Number	G4-2
Score	451 / 487
Rank	4位

減点ポイント(不良例)

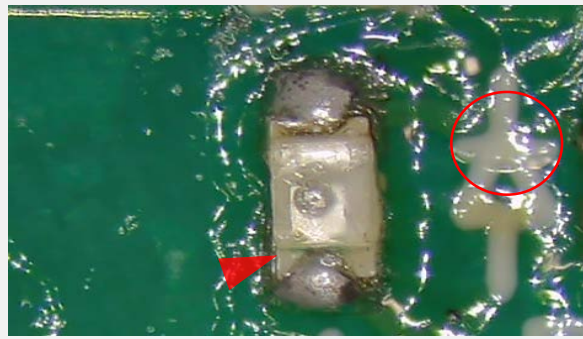
リードとスルーホール間のはんだのぬれ不足
IPC-A-610G 7.3.5を参照

取付方向相違
IPC-A-610G 7.1.1.1を参照

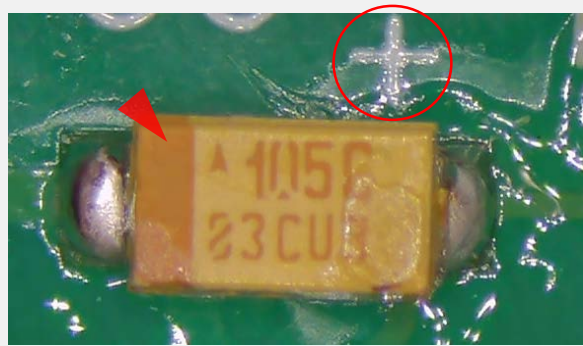
取付方向相違
IPC-A-610G 7.1.1.1を参照
